*RESOLUCIÓN de 13 de mayo de 2022, de la Dirección General de Sostenibilidad, por la que se formula valoración ambiental sobre la modificación del proyecto "Concentración parcelaria de Navalvillar de Pela (Badajoz)", cuya promotora es la Secretaría General de Población y Desarrollo Rural de la Consejería de Agricultura, Desarrollo Rural, Población y Territorio. Expte.: IA21/1335. (2022061547)*

Ubicación de los pasos de agua (Fuente: Documento Ambiental).

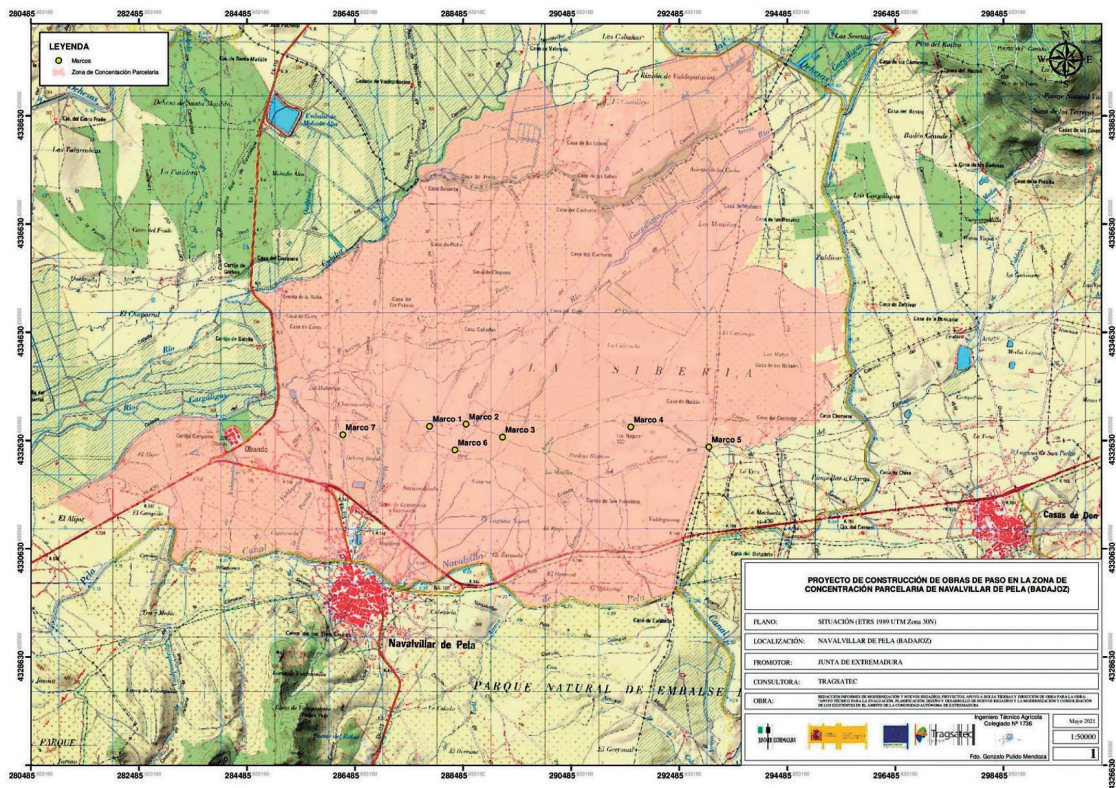
Como se ha indicado con anterioridad, la modificación pretendida consiste en la realización de nuevas obras de paso sobre cauces en diferentes caminos, para conseguir una anchura suficiente para que el tránsito de vehículos pueda ser seguro, eliminando los actuales estrechamientos que existen en los cruces sobre los arroyos.

Para corregir esta deficiencia se proyecta la realización de siete nuevos marcos de hormigón, con anchura igual a la de los caminos sobre los que se situarán. Además de los nuevos marcos, se proyectan las aletas para la sujeción de tierras, impostas en los marcos, restitución de la capa de rodadura de los tramos de caminos afectados e instalación de barandilla de seguridad.

Los marcos, embocaduras e impostas serán de hormigón prefabricado y su dimensión se ha calculado teniendo en cuenta la capacidad de desagüe de la cuenca vertiente de cada curso de agua en el punto de instalación de la obra de paso.

- 10.1. Se dispondrá la losa inferior e interior de los marcos prefabricados de hormigón armado 50 cm por debajo de la rasante actual del lecho del río aguas abajo. Con este rebaje se empotra la losa y se evitan los descalces aguas abajo.

- 10.2. En relación con las aletas laterales de protección, se realizarán preferentemente con escollera o gaviones de mampostería en seco en vez de con hormigón, pues se facilita su adaptación a los movimientos moderados del terreno y permite la sujeción vegetal espontánea y su consolidación por sucesión. Caso de utilizarse geotextiles en la escollera deberán ser permeables a las raíces de leñosas para su colonización por las especies de ribera.
